### Kit de distribution CT1077K2/ WP2 pour Opel, Alfa, Fiat, Saab, Chevrolet Divers modèles 1,6 /1,8 produits à partir de 2003

Figure 3 Version 2 - Retirer la goupille après la pose de la courroie

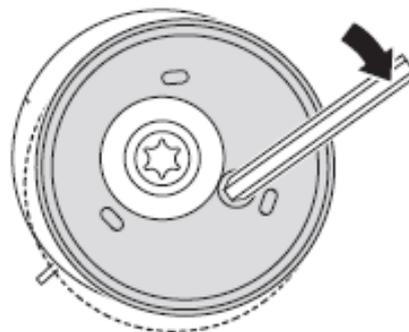
Le galet tendeur fourni diffère par son aspect de celui monté sur le véhicule.

ContiTech propose deux modèles de galet tendeur différents, avec ou sans goupille KM-6333. Ces deux modèles se différencient par leur montage, mais peuvent être utilisés en toute sécurité.

Dans le cas du modèle de galet avec goupille prémontée, cette dernière n'est retirée qu'après la pose de la courroie.

Là encore, la tension se règle automatiquement.
